KANAL İSTANBUL

KAZI | PATLATMA | NAKLİYE
TEKNİK DEĞERLENDİRME RAPORU

TMMOB
MADEN MÜHENDİSLERİ ODASI
Aralık 2020

Kanal İstanbul ÇED Raporu “Kazı, Patlatma, Nakliye” Teknik Değerlendirme Raporu

Şekil 3.5.3.1. Delik Tasarımı (ÇED Raporu, Sayfa: BÖLÜM 3-236)

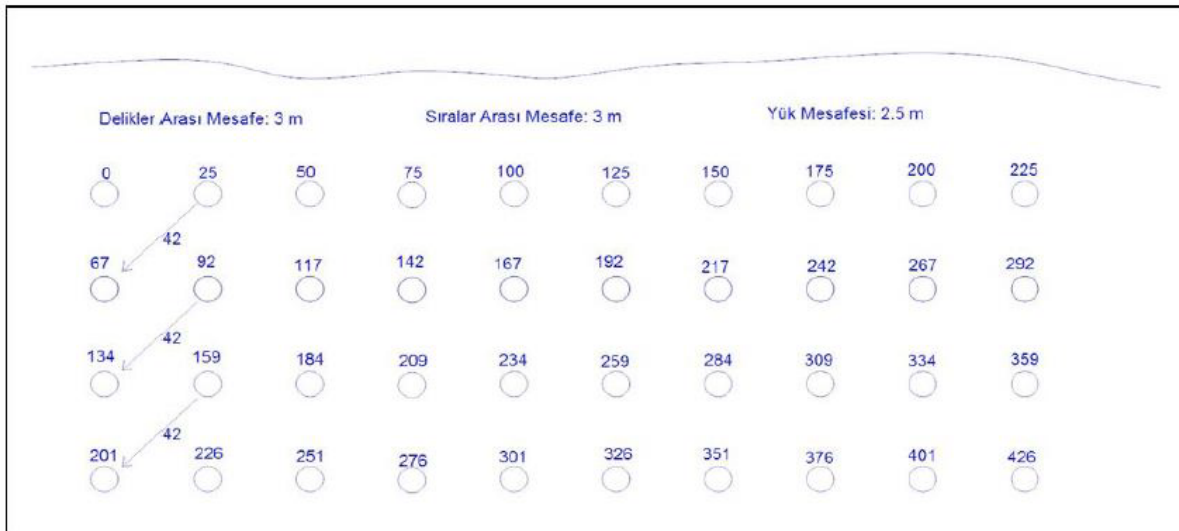
- Kanal projesi için yapılması hedeflenen patlatmalarda, tüm deliklerin kuru olduğu düşünülerek bütün hesaplamalar ANFO üzerinden yapılmıştır. Ancak kanal güzergâhında, sulu deliklerin ve su tutan zeminlerin bulunduğu bilinmektedir. Sulu deliklerde suya dayanıklı emülsiyon patlayıcıların kullanılması zorunluluktur. Emülsiyon patlayıcıların yoğunluğu ise ANFO yoğunluğuna göre daha fazladır ve dolayısıyla, sulu ortamlarda delik başına şarj minimum 55 kg olacaktır. Bu durumda gecikme başına düşen şarj miktarı 110 kg'dan az olmayacaktır. Bu durum sarsıntı ve hava şoku tahminlerini çok daha yüksek seviyelere çıkaracaktır. **Raporun ilgili kısmında yapılan hesaplamalar tamamen yanlıştır ve mühendislik tasarımından uzaktır.**

- Raporda bulunan "Proje Kapsamında Uygulanacak Olan Patlatma Dizaynı Parametreleri" tablosunda patlatma paternine göre **1 delikten 90 m³ malzeme çıkacağı belirtilmesine rağmen Sayfa:Bölüm 6-38'de Emisyon Kaynağı hesaplarında delik başına 75 m³ malzeme çıkacağı belirtilmiştir. Raporda belirtilen parametreler birbiri ile çelişmektedir ve yanlıştır.**

- Patlatma tasarımında atım genişliği 27 m olarak verilmiştir ve bu bilgiden hareketle, sıra sayısının 11 olduğu anlaşılmaktadır. Sıra sayısı arttıkça titreşim, hava şoku ve taş savurulması gibi çevresel riskler artmaktadır.

Şekil 3.2.1.3.2. Ulaşım Yolu Tip Kesiti

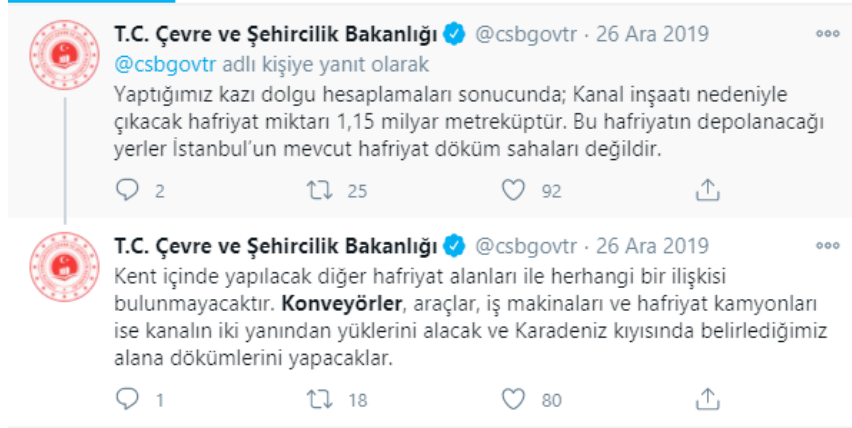
- Raporda 200 m³'lük kaya kamyonları için 34 metre genişliğinde ve %2 eğimde ayrı özel bir yol yapılacağı belirtilmiştir. Raporda belirtilen şev/basamak genişlikleri dikkate alındığında kamyonların tüm kazı aynalarına/bölgelerine girmesinin zor olacağı, sadece belirli noktalardan taşıma yapılacağı sonucu ortaya çıkmaktadır. Kanal yarmalarında şevlerde/basamaklarda yapılacak kazının taşınmasında kaya kamyonları kullanılmayacaksa bu kadar büyük bir kazının/malzemenin taşınmasına yönelik olarak daha fazla iş makinası için nasıl bir kazı ve taşıma planı hazırlandığından detaylı olarak bahsedilmemiştir. Daha fazla iş makinası kullanılması hâlinde çevresel etkiler de değişeceği için kazı nakliye planı da yetersiz kalacaktır.

- 200 m³'lük kaya kamyonlarının özellikle malzeme ile yüklü olduğu zamanlarda hareket hâlindeyken kamyonların şevlere uygulayacağı dinamik yüklerin şevlere etkisi şev stabilitesi analizlerinde yer almamıştır ve bu bir eksikliklerdir.

Şekil-3, Kanal İstanbul Kazı Şevleri Anahtar Planı
(Kazı Şev Anahtar Planı'nın detaylı hâli Ek-6'da paylaşılmıştır.)

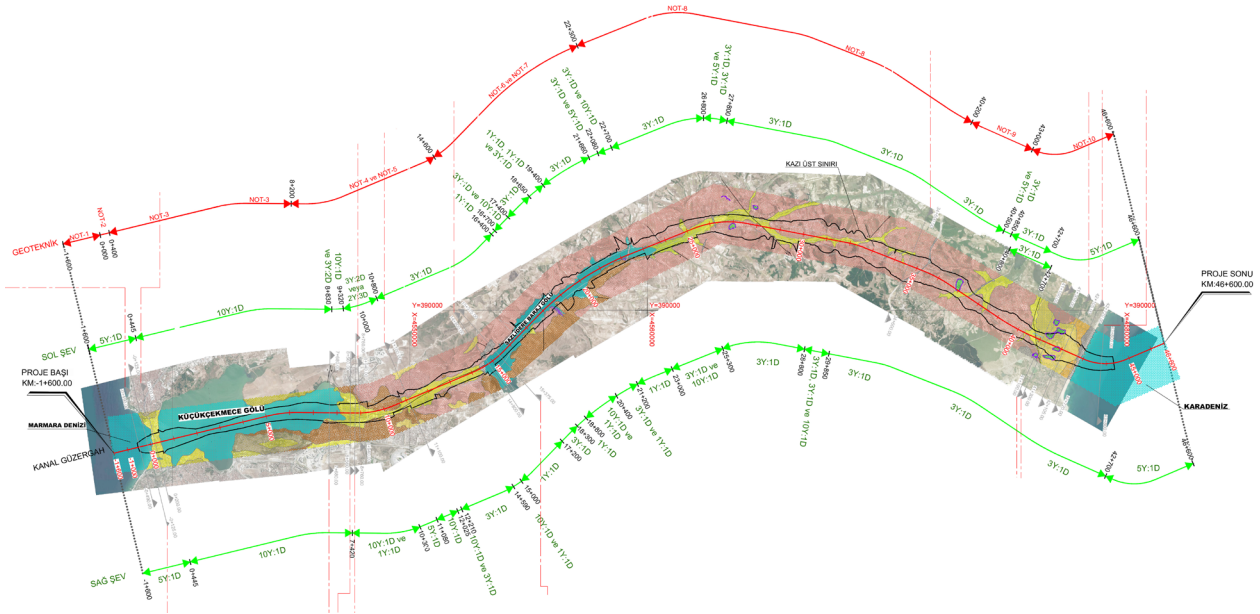
- Raporda sayfa 3-222’de “Kanal güzergâhında öngörülen yarma kesitlerinin önemli bir bölümü, az–orta sert ve orta zayıf–zayıf nitelikli kaya birimleri içerisinde açılacaktır. Ancak, Kırklareli Formasyonuna (Tek) ait kumlu–killi kireçtaşı ve kireçtaşı birimleri ile İhsaniye ve İslambeyli formasyonu içerisindeki kireçtaşı ara seviyeleri, sert–çok sert özellikler sergilemekte olup, kazıların kırıcı veya gerekmesi durumunda patlatma yöntemi ile yapılması uygun olacaktır.” denilmektedir. Patlatma Alanı Harita Gösterimi’nde (Ek-5) patlatma alanı, Küçükçekmece Gölü’nden başlayarak kanalın sonu olan Karadeniz’e kadar belirlenmiştir. Ancak yukarıda da verilmiş olan Patlatmaların Gerçekleşeceği Hacim Tablosu’nda patlatma kilometre aralığı 9+680 km ile 22+600 km arasında sınırlandırılmıştır. Patlatma alanı farklı jeolojik birimlerden (kireçtaşı, kumtaşı, kiltası, marn, şeyl ve alüvyon) oluşmasına rağmen patlatma tasarımları ve hesaplamaları sadece kalkere göre yapılmıştır. **Tüm kanal güzergâhı dikkate alındığında en az kalker kadar sert formasyonlar söz konusudur. Özellikle aşağıda Şekil-3 Kazı Şev Anahtar Planı’nda görüldüğü ve belirtildiği gibi 22+300 ile 40+200 km’ler arasında yer alan İhsaniye formasyonu patlatmalı kazı yapılabilecek bölgeler içerisinde belirtilmiştir. Kazı şev anahtar planında 22+300 ile 40+200 km’ler arasında belirtilen Not-8 bölgesinden geçen Kuzey Marmara Otoyolu kazı, inşaat çalışmalarında yüzeye yakın bölgelerde bile oldukça sert kayalarla karşılaşmış ve bölgede patlatmalı kazılar yapılmıştır. Aynı şekilde kanal güzergâhı yanında 3. Havalimanı bölgesinde de patlatmalı kazılar yapılmıştır. ÇED Raporu’nda kanal güzergâhında belirtilen jeolojik formasyonlar ve kayalar ile Kuzey Marmara Otoyolu projesi ve 3. Havalimanı projesinde yapılan patlatmalı kazılar dikkate alındığında ve maden mühendisliği bilimi ve tekniğine göre bu veriler yorumlandığında, bu büyüklükte bir kazı için patlatmalı kazı miktarı ÇED Raporu’nda belirtilen %3.8’den çok daha fazla olacaktır. Dolayısıyla raporda hesaplanan çevresel etki değerleri belirtilenden çok daha farklı çıkacaktır.**

Şekil 6- Patlatma Paterni (tasarımı) Bilgisayar Uygulaması

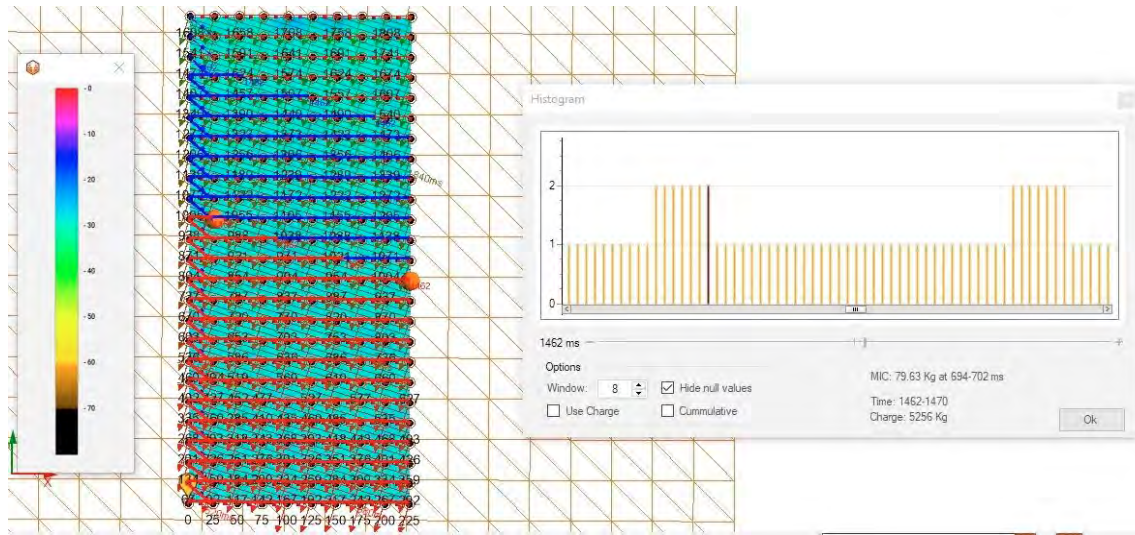
- ÇED Raporu Sayfa:Bölüm 3-240'ta "bir atımda kullanılacak patlayıcı madde miktarı 43 kg olarak yapılan hesaplama sonucunda 126,35 m mesafeden daha uzak yapılarda olumsuz bir etki söz konusu değildir." denilmektedir. Patlatma literatüründe genellikle 8 ms bandı içerisinde patlayan delikler aynı anda patlamış kabul edilir ki bu durum titreşim açısından en önemli parametre olan Birim Zamanda Devreye Giren Patlayıcı Madde Miktarını kontrol eder. Verilen değerlerden ve seçilen gecikme sürelerinden hareketle yapılan hesaplamalarda böyle bir atım sırasında 2 adet delik 8 ms bandı içerisinde patlamaktadır ve delikler çakışmaktadır (Şekil-6). Bu nedenle titreşim hesaplamalarında birim zamanda patlayan patlayıcı miktarı, raporda belirtildiği gibi 43 kg değil, öngörülen miktarın minimum 2 katı olacak şekilde hesaplanmalıdır. Dolayısıyla ÇED Raporu'nda belirtilen titreşim tahminleri ve hava şoku tahminleri tamamen yanlıştır.

- Deliklerin önündeki yük mesafesinin titreşim ve kaya fırlamasını kontrol eden parametrelerden biri olduğu, uygulamada bilinen bir gerçeklik olup patlatma ile ilgili kaynaklarda yer verilmektedir. Çoklu sıralı atımlarda geriye doğru sıra sayısı arttıkça deliklerin önünde yeterli serbest yüzey yaratılmayacak ve bu sıkışmaya bağlı olarak yukarı ve geri yönde kaya fırlaması riski ile titreşim seviyesi artacaktır. Patlatma hesaplamaları yanlış olduğundan bu patlatma tasarımına göre patlatma yapılması hâlinde çevresel etkiler ve bunun yanında işçi sağlığı ve iş güvenliği açısından da riskler ortaya çıkacaktır.

Şekil 3.5.1.1. Patlatma Alanı Harita Gösterimi

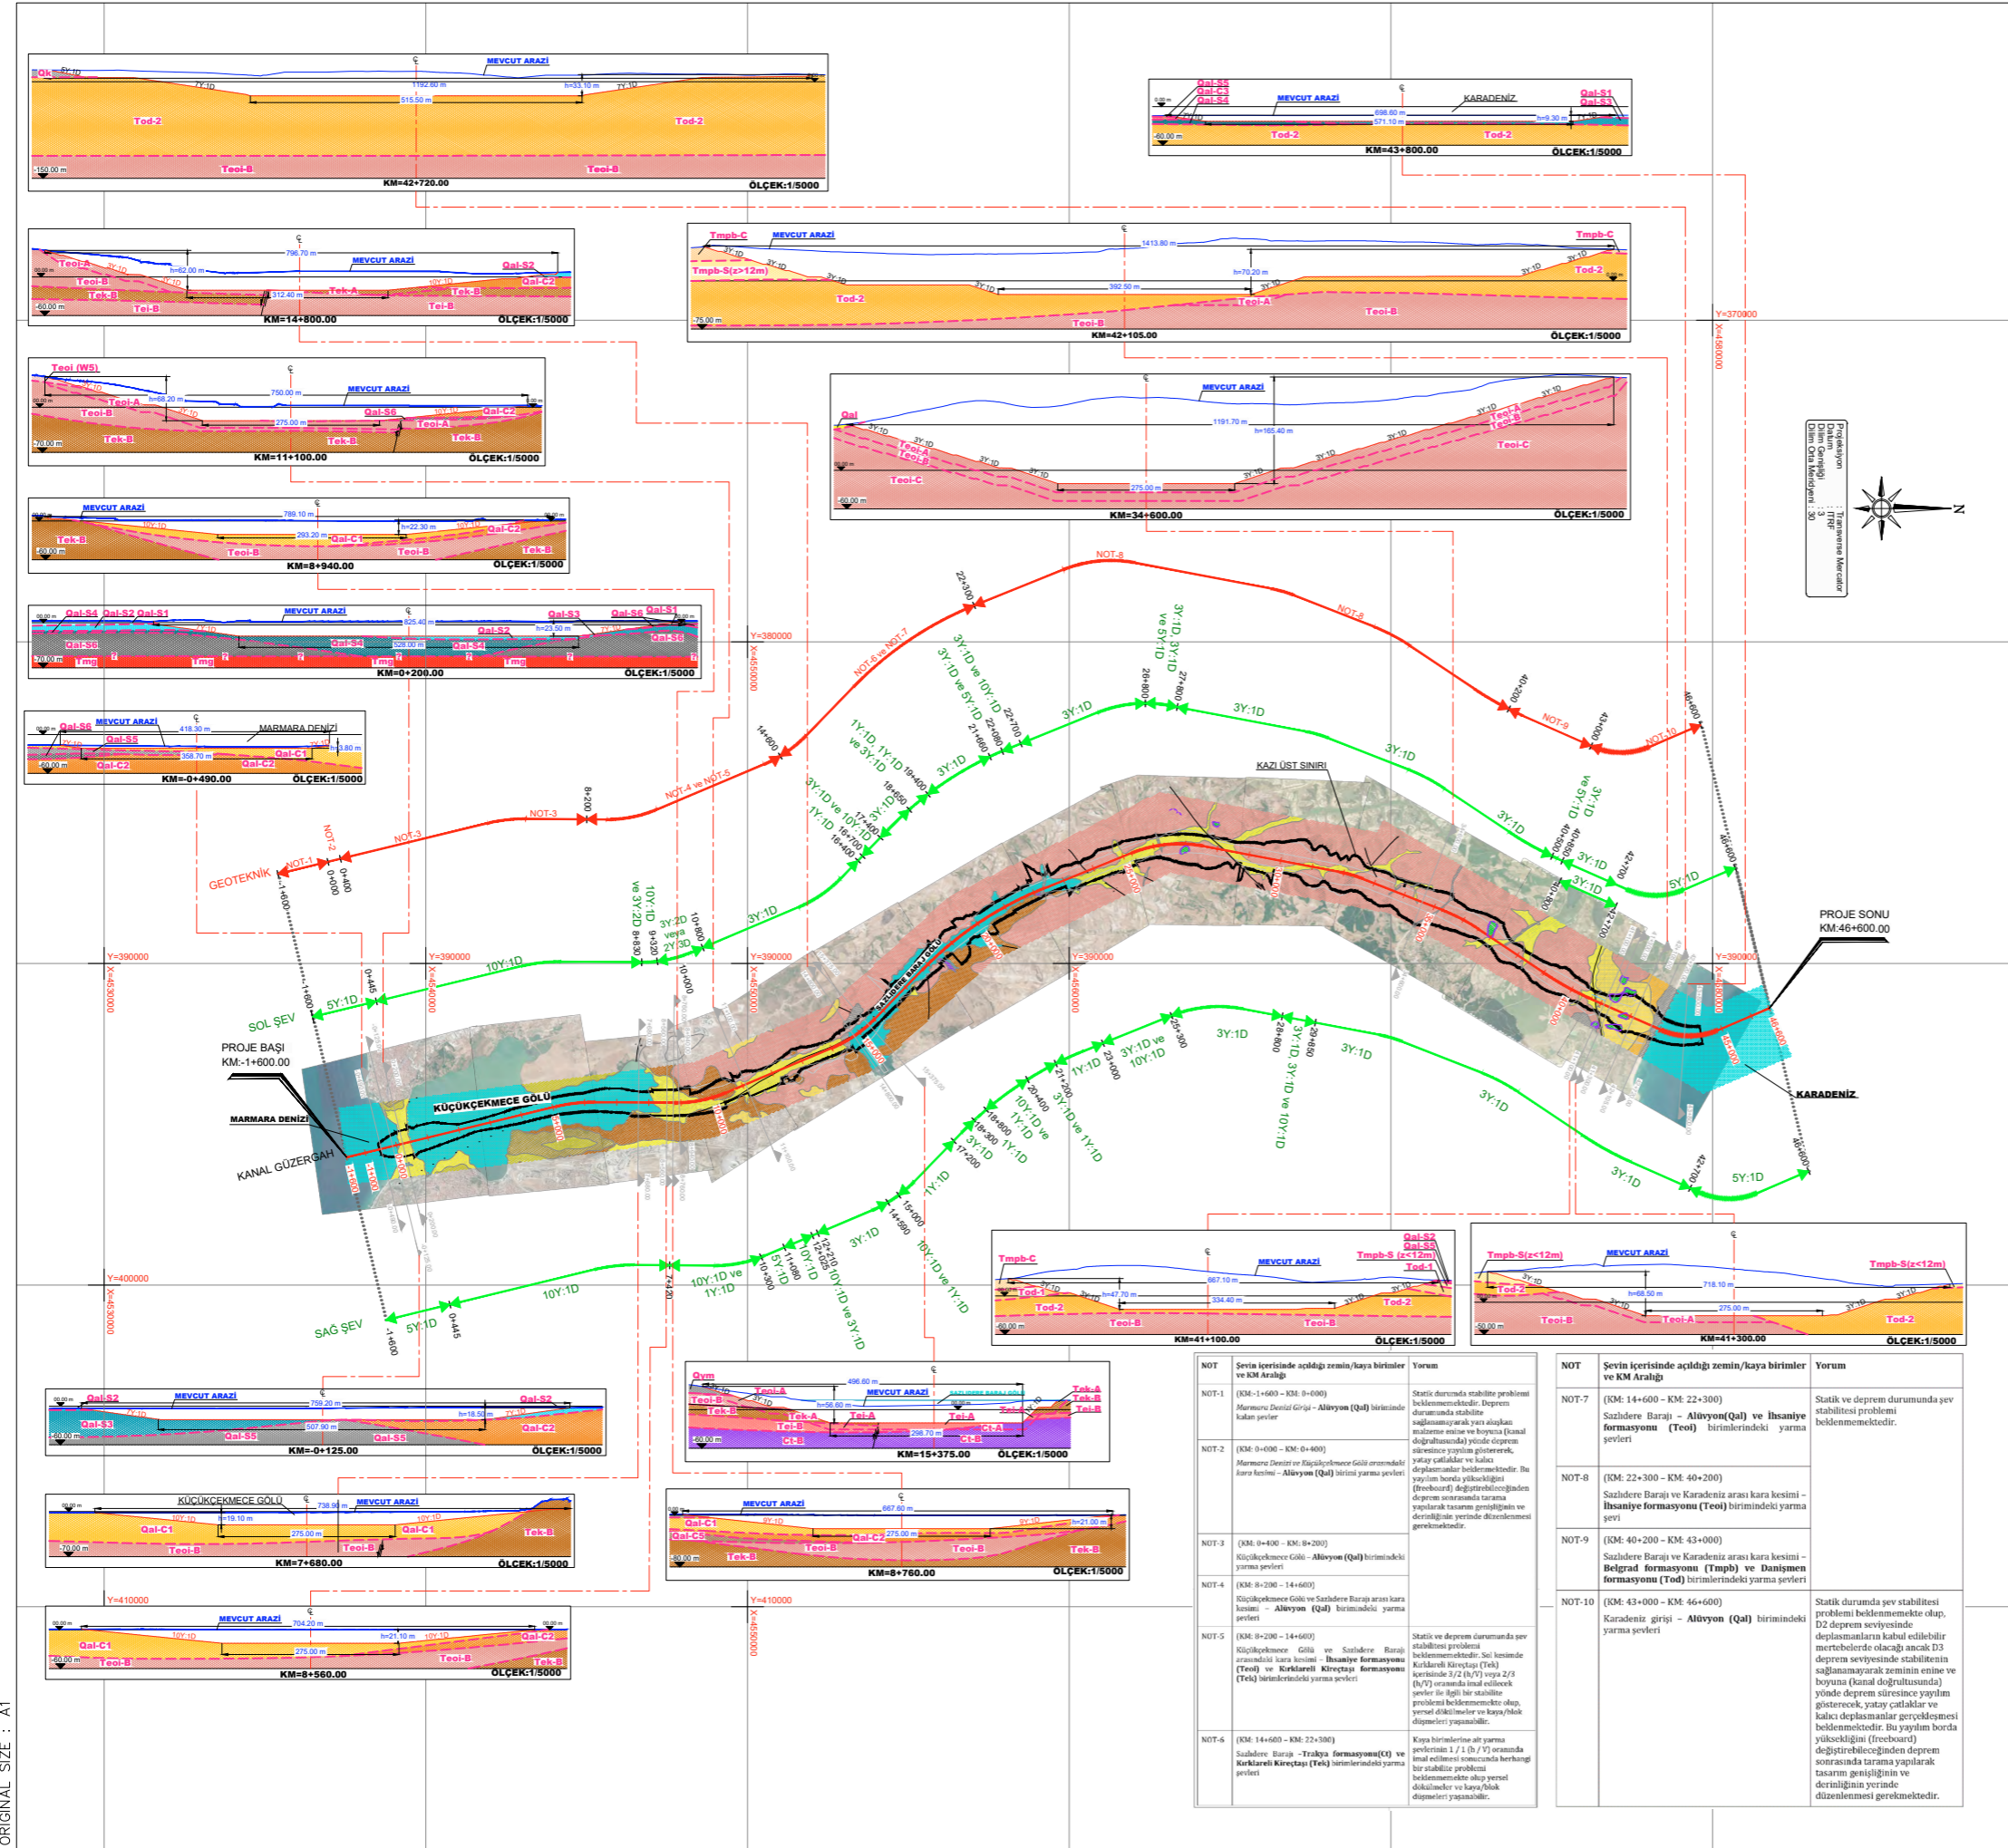
- Tüm kanal hattı boyunca aynı formasyon içerisinde patlatma yapılacağı düşünülmüş (kalker) ve buna bağlı olarak tek tip patlatma tasarımının uygulanacağı öngörülmüştür. Ancak kanal güzergâhı içerisinde kireçtaşı, kumtaşı, kiltası, marn, şeyl ve alüvyon gibi farklı özellikler gösteren formasyonlar mevcuttur. Bu farklı formasyonlar dikkate alınmadan patlatma tasarımı yapılmış ve çevresel etkiler bu doğrultuda yorumlanmıştır. Örneğin aşağıda Şekil-4'te verilen haritada ve ÇED Raporu'nda belirtilen, Kanal İstanbul Projesi Patlatma Alanı–İstanbul Havalimanı Etkileşim Haritası'nda da görüldüğü gibi Patlatma Alanı Koordinatlarına göre patlatma alanı sınırı İstanbul Havalimanı'na ortalama 500 metre mesafede bulunmaktadır ve bu noktada İstanbul Havalimanı Yakıt Depolama Tankları yer almaktadır. Raporda bu noktalarda herhangi bir patlatma yapılırsa sonuçları ve çevresel etkilerine dair herhangi bir analiz bulunmamaktadır. Bu nedenle kazı bölgeleri ve formasyonlarına özgü patlatma kaynaklı oluşabilecek çevresel etkiler değerlendirilerek raporda belirtilmelidir. Ancak raporda böyle bir değerlendirme söz konusu değildir.
